N/Réf. : BXL20164\_742\_PUN  
Gest. : TS/ATH-MDR  
V/Réf. : 2043-0065/05/2024-526PR  
Corr DPC : Anne THIEBAULT  
NOVA : 04/PFU/1962161  
Corr DU : G. VANDEBROUCK  
J. DOIGNIES

BRUXELLES. Grand-Place 21 – 22  
(= façade unique abritant deux maisons classées comme monument / zone tampon Unesco)  
PERMIS UNIQUE: Réaliser des travaux d'aménagements intérieurs dans un immeuble mixte de commerce et logement  
Demande de BUP – DPC / BUP – DU du 18/04/2025

### Avis de la CRMS

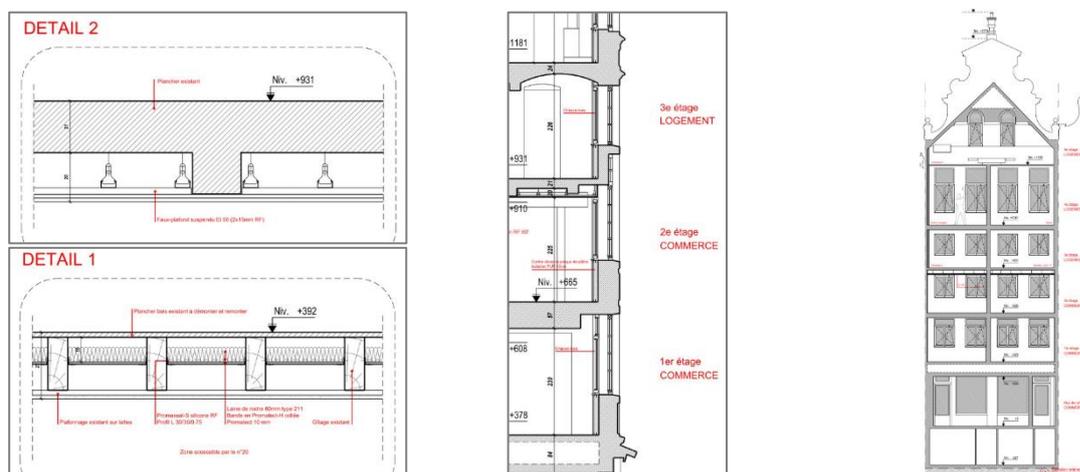
**La CRMS demande qu'une véritable étude thermique du bien soit réalisée, permettant de justifier la pertinence des interventions proposées, dans le respect des objectifs de performance et en assurant la bonne conservation du bâti.**

En l'état, le niveau de détail concernant les interventions projetées (isolation des maçonneries anciennes et pose de doubles châssis) n'est pas suffisant, qui plus est pour un bien relevant du patrimoine mondial de l'UNESCO. Les plans de détail joints à la demande s'apparentent en effet davantage à des détails de principe qu'à des détails d'exécution.

**La CRMS demande de davantage documenter les doubles châssis prévus sur la façade principale :** quels seront le type de bois, les profilés, la finition et la couleur de ces nouvelles menuiseries, et dans quelle mesure seront-elles visibles depuis la Grand-Place ? Il s'agit en outre d'assurer la ventilation adéquate du bien, notamment au deuxième étage où un faux-plafond semble restreindre la course

des vantaux. En tous les cas, il importe de ne pas masquer les baies existantes, que ce soit par un faux-plafond ou le bois-vu du double châssis. **La Commission demande de mieux détailler les solutions et d'évaluer leur impact pour assurer l'invisibilité maximale des dispositifs (depuis la Grand-Place) et ne compromettre ni le comportement du bâti, ni la ventilation et l'usage des locaux.** Le cas échéant, s'il est confirmé que les dispositifs sont sans impact, le niveau de qualité et de détails importeront également. La CRMS recommanderait alors d'opter pour un bois indigène (renoncer au padouk et au sapelli), et de choisir une essence noble utilisée habituellement en restauration, comme le chêne ou un résineux lourd (mélèze, yellow pine).

L'Assemblée constate également que l'isolation projetée des parois est partielle et discontinue, ce qui suscite un risque de déséquilibre thermique, notamment par la création de ponts thermiques structurels. Ces défauts peuvent non seulement réduire l'efficacité énergétique attendue, mais également favoriser l'apparition de pathologies dans le bâtiment (condensations, moisissures). Elle demande donc de **renoncer à la pose de plaques isolantes contre les maçonneries anciennes.**
